**CCR-VIA -- COMITATO DI COORDINAMENTO REGIONALE PER LA VALUTAZIONE D'IMPATTO AMBIENTALE**

**Giudizio n° 3697 del 07/07/2022**

**Oggetto:** Cava di calcare in località Collelungo

**Comuni di Intervento:** Ofena

Ubicazione dei punti di campionamento su base cartografica CTR della Regione Abruzzo con sovrapposta la morfologia attuale semplificata - in rosso il perimetro del progetto

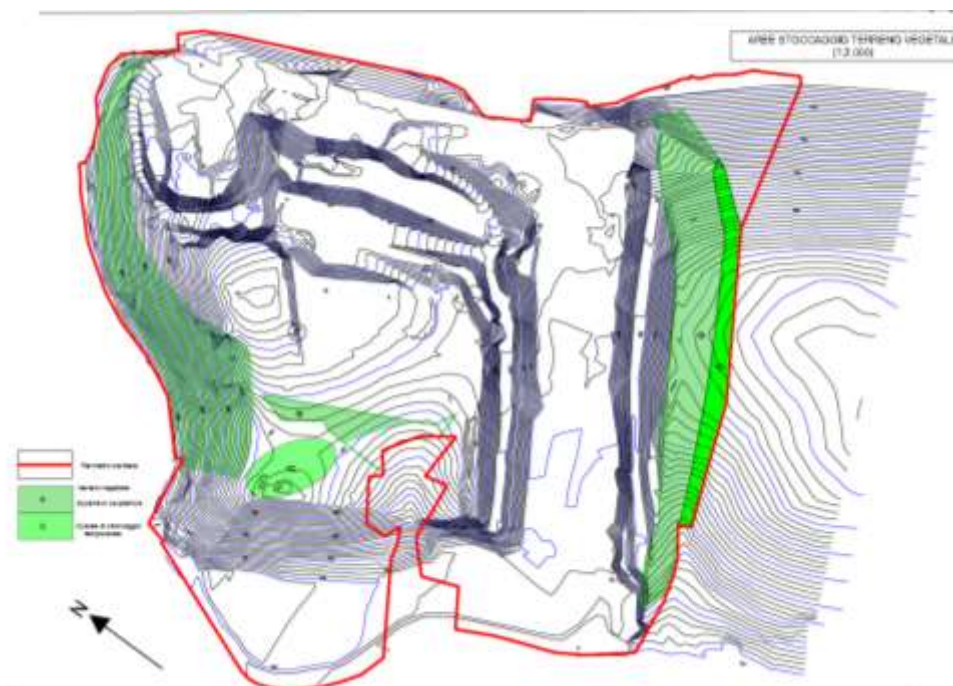
6. Chiarire la natura del materiale di riempimento presente nell'area individuata come Area 3.
